LuK Service Info

Part Nr. 231 0103 10 – 310/310mm TGU6

TB1055

Info: New design / Neues Design / Nouvelle conception / Nuevo diseño / Nuovo disegno / Nuovo segno

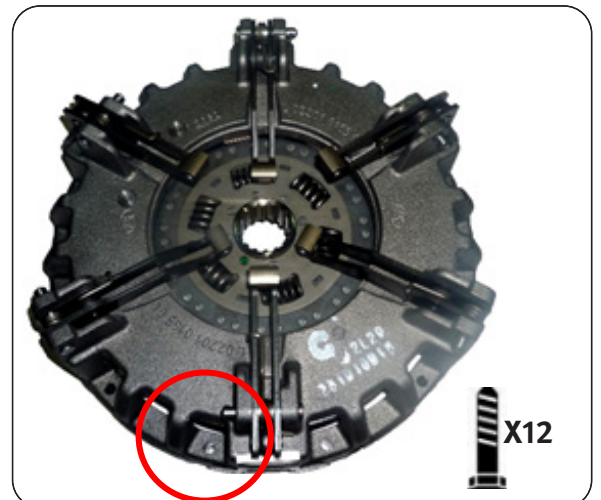
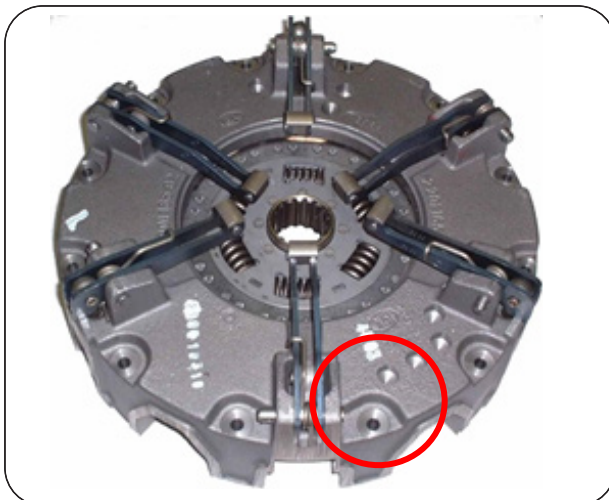
This new design utilises the latest clutch technology, using a vented housing for improved cooling and heat dispersal. Fully interchangeable with existing clutches with no modifications required to vehicle or flywheel. A new fixation bolt set 411 0195 10 12 x M8 x 1.25 x 65mm + Conical washer is supplied with new designs to accommodate the lower housing.
